aan	<b>Hoogheemraadschap van Delfland</b>
t.a.v.	ing. G.J. Kransse
van	ir. R.H. de Jong (waterbouwkundig adviseur), ir. R.P. van Oosten (collegiale controle)
datum	1 oktober 2014
projectnr.	NC14040112
kenmerk	N14.093
onderwerp	Onderzoek en advies stabiliteit bestaande keermuurconstructie

Figuur 1 - Voorlopig Ontwerp nieuwe situatie Akkerdijkse Polder

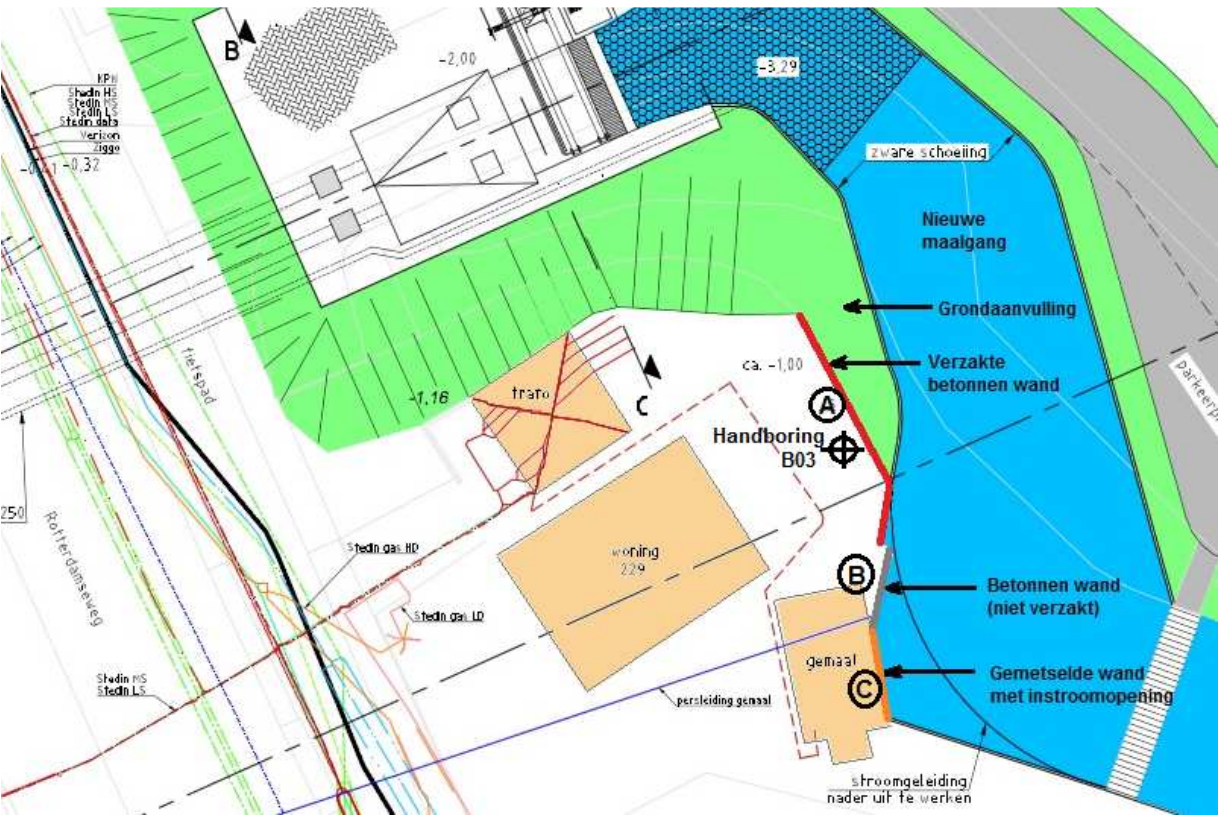
Het huidige voorontwerp voorziet in een grondaanvulling voorlangs de aanwezige keermuur in combinatie met een damwand. Aanbrengen van grond ter plaatse van de keermuur brengt een belastingtoename op de ondergrond met zich mee, waardoor extra zettingen in de ondergrond kunnen ontstaan. Deze oplossing heeft dus een negatief effect op de wand. Aangezien de fundering van wand A en B in een slechte staat verkeert, gaat hierdoor de wand (extra) verzakken. Er wordt daarom

geadviseerd om lichtgewicht materiaal te gebruiken om de ruimte tussen de damwand en wand A en B op te vullen.

Figuur 2 - Impressie van de keermuur langs de woning en het gemaal

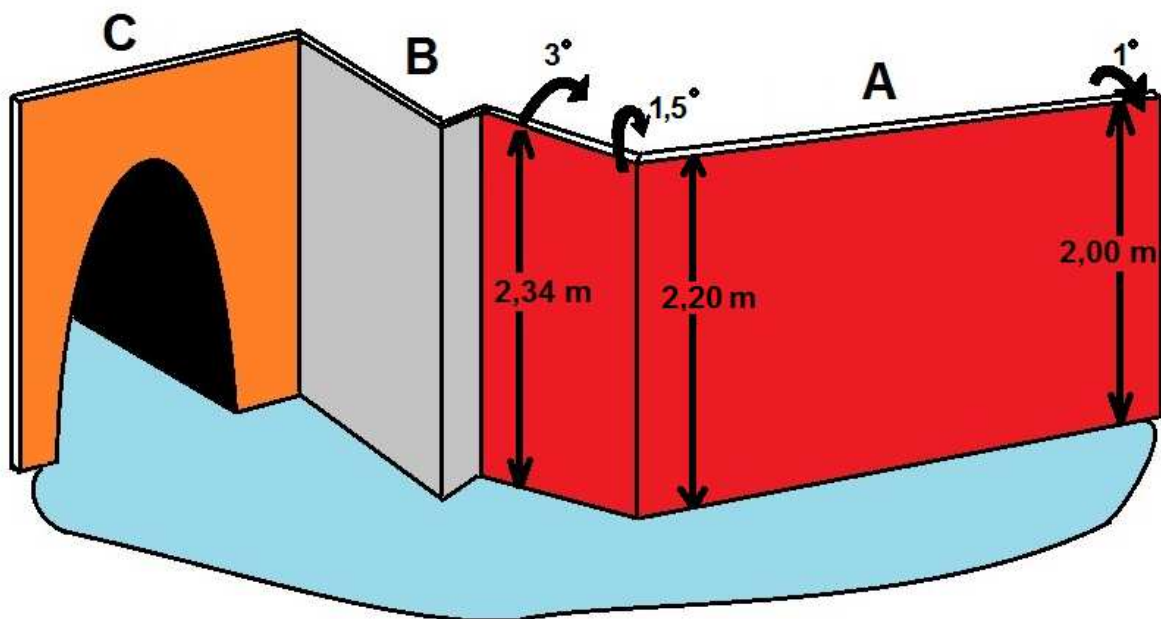
Uit de metingen is gebleken dat de betonnen keermuur (wand A) met name in verticale richting is verzakt. In horizontale richting is de wand zowel binnenwaarts als buitenwaarts gekanteld ten opzichte van de verticaal. De grootste (verticale) zakkingen hebben plaatsgevonden ter plaatse van het uiteinde van de betonnen wand (A) aan de noordzijde. De kerende hoogte is hier circa 2,0 m. Ter plaatse van de aansluiting met de wand tussen het gemaal en de woning (zuidzijde, wand B) is de kerende hoogte van de wand 2,34 m. De wand tussen het gemaal en de woning is ten opzichte van de gemetselde inlaatconstructie (wand C) van het gemaal niet verzakt. De wand (B) is hier ook nagenoeg loodrecht. De horizontale scheefstand van wand A is ter plaatse van de aansluiting met wand B maximaal. De wand (A) staat hier in binnenwaartse richting maximaal circa  $3^\circ$  (0,12 m) uit het lood. Aan de noordzijde staat de wand (A) circa  $1^\circ$  (0,04 m) uit het lood, in buitenwaartse richting.

Figuur 3 - Inmeting Akkerdijkse Polder, januari 2008

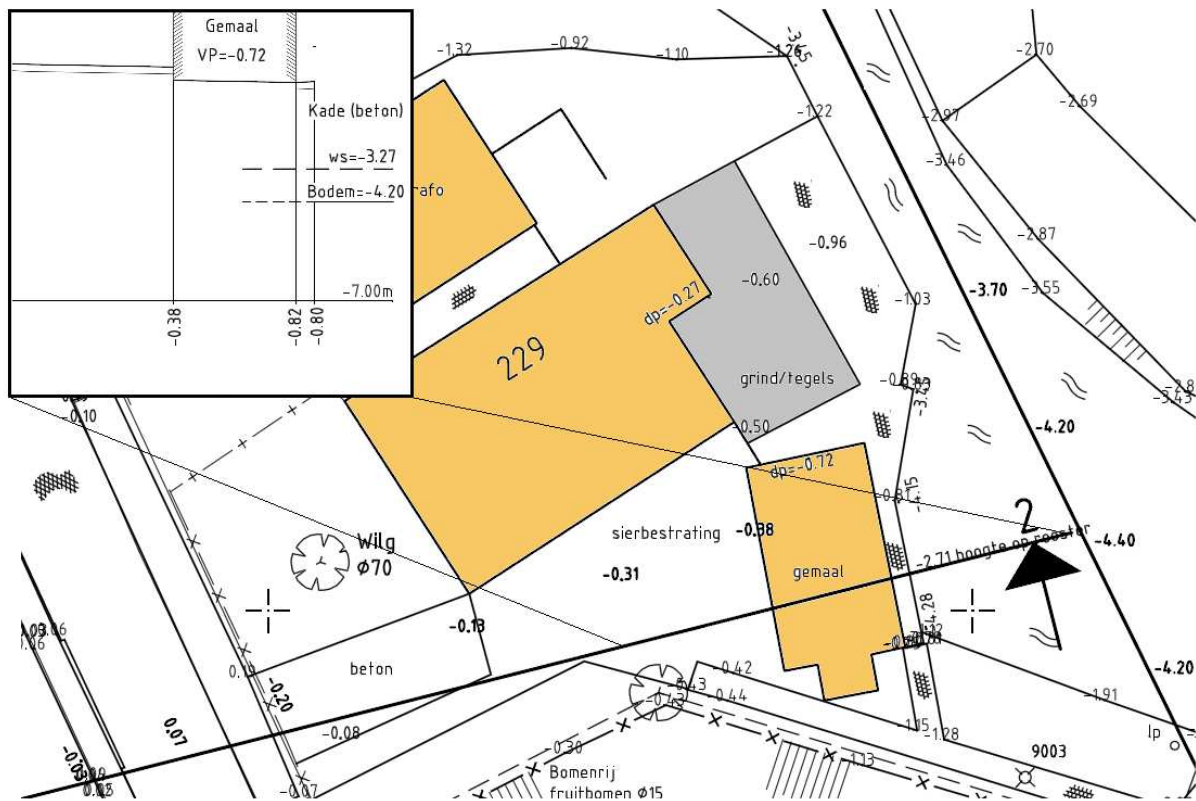
De inmeting uit 2008 bevestigt de resultaten van het recent uitgevoerde veldonderzoek. Ook hieruit blijkt dat wand A verzakt is, waarbij een zakkingsverschil van 0,33 m is opgetreden tussen beide uiteinden. Uit deze meting blijkt verder dat het noordelijke uiteinde van wand B verzakt is (0,09 m) ten opzichte van wand C. De kerende hoogte van wand B is, tussen 2008 en 2014, naar schatting afgenomen met 2 à 3 cm.

Figuur 4 - Ontwerptekening van het pompstation voor de elektrische bemaling (achtergevel)

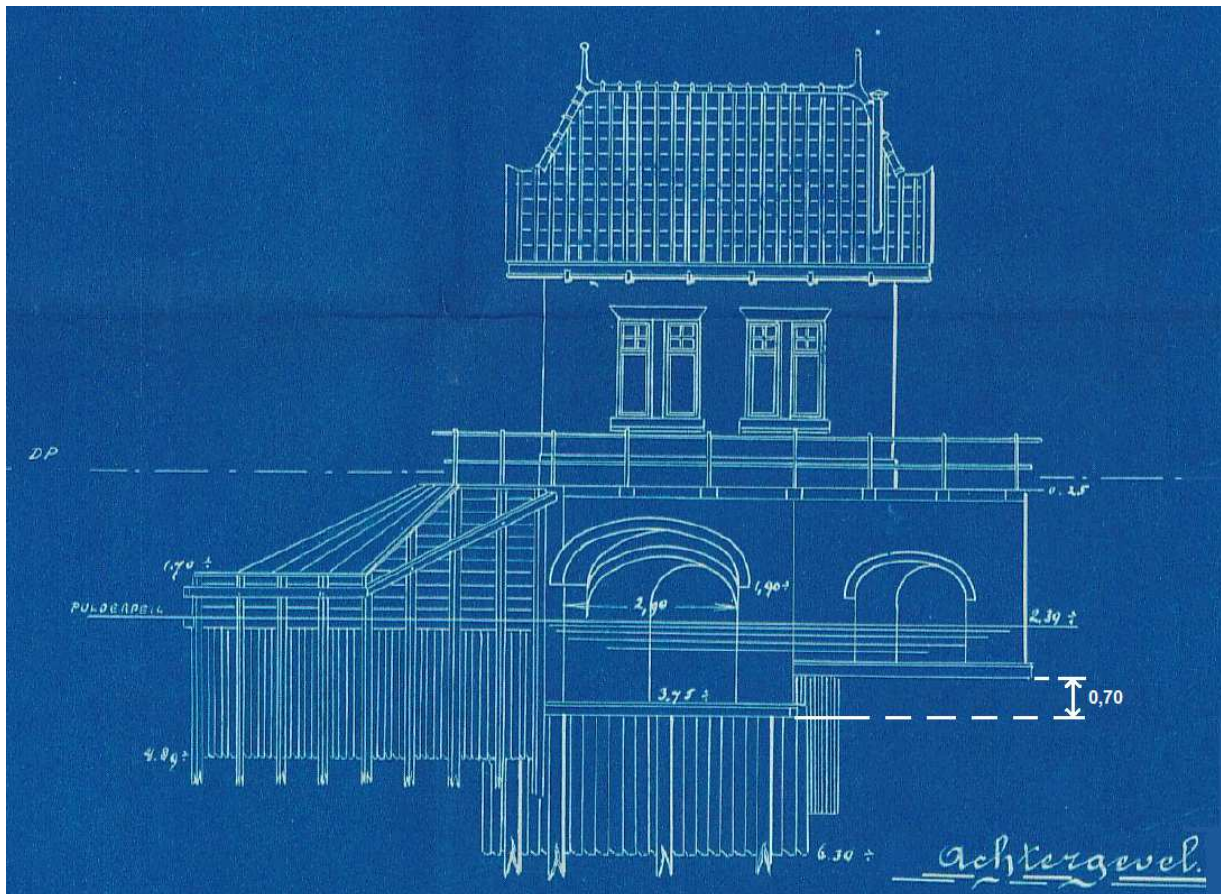
In figuur 4 is de ontwerptekening van het pompstation uit 1928 voor de elektrische bemaling weergegeven. Uit deze tekening blijkt dat de keermuur voor het gemaal (wand C) op palen is gefundeerd. Het niveau van de paalkoppen is DP -4,00 m (= NAP -4,41). De fundering voor de wand tussen het gemaal en de woning (wand B) is niet op tekening aangegeven. Uit de tekening wordt wel duidelijk dat de onderkant van wand B op een hoger niveau ligt dan de onderzijde van wand C. Dit geldt dan hoogstwaarschijnlijk ook voor wand A. Vermoedelijk zijn wand A en B, net als wand C, op palen gefundeerd. De paalkoppen onder wand A en B liggen dan circa 0,70 m hoger (op NAP -3,66 m) dan de paalkoppen onder wand C.

De bovenkant van de voet van wand C ligt volgens de ontwerptekening op NAP -4,16 m. De ingemeten bodemdpte is hier circa NAP -4,20 m. De bodemdpte is dus een goede indicatie voor de bovenkant van de voet van de wand. De bodemdpte langs wand A en B is ingemeten op NAP -3,45 m. Een verschil van 0,75 m met wand C. Hiermee is aangetoond dat het zeer aannemelijk is dat de fundering (palen) onder wand A en B circa 0,70 m hoger ligt dan de fundering onder wand C.

Het peil in 1928 was zoals op tekening aangegeven ca. NAP -2,80 m (=DP -2,39 m). Het huidige peil is NAP -3,29 m. Tussen NAP -2,80 en NAP -3,29 m bevindt zich, ter plaatse van de keermuur, een (humeuze) kleilaag. Ten gevolge van de peildaling ontstaan zettingen in deze laag, waardoor ook de keermuur in combinatie met negatieve kleef zal verzakken indien deze niet goed is gefundeerd.

Uit figuur 4 blijkt dat de oorspronkelijke hoogte van de keermuur op NAP -0,66 m (=DP -0,25 m) is aangelegd (1928). In 2008 was het laagste punt ingemeten op NAP -1,22 m (0,56 m zakking in 80 jaar). In de afgelopen 6 jaar is daar nog circa 0,03 m bijgekomen. Gelet op de forse zakkingen is scheurvorming in de betonwand beperkt gebleven. Ter plaatse van de aansluiting tussen wand A en wand B zijn in het verleden echter wel herstelwerkzaamheden uitgevoerd, waarschijnlijk om de ruimte tussen de wanden op te vullen.
